JRR-3 の設計及び工事の方法の認可申請書（その 1 1）に係る追加説明事項

令和 2 年 7 月 9 日
日本原子力研究開発機構
原子力科学研究所

【R2. 6. 24 ヒアリングコメント】

図 1-1 機器概略図

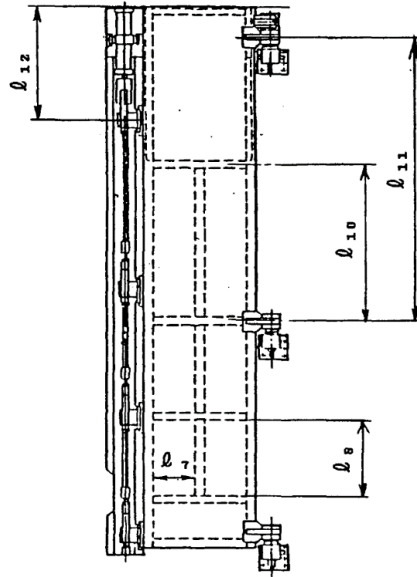
- ・重水タンクに接続する配管が損傷した際に、重水タンクを介して炉心に影響を与えることはないか。
- ・プールゲートは上位波及を考慮する必要があるのではないか。

設置変更許可の審査時において耐震重要度分類を見直した際に、プールゲートは冠水維持設備に該当せず、プールゲートの機能喪失によって被ばく影響が $5mSv$ を超えることがないため耐震クラスを B クラスに変更した。その際、プールゲート自体は旧 A クラスで造られていることから、構造上、炉心へ影響を及ぼすような損傷は考えられないとし、上位波及を考慮すべき施設から除外した。

なお、プールゲートに関しても、許可時において上位波及を考慮する設備に位置付けてはいないが、自主的に基準地震動 S_s に対して耐震性を有することを確認している。

プールゲート (No.1ゲート) (以下No.1ゲートという) の耐震強度について計算結果 (静的解析による) を示す。
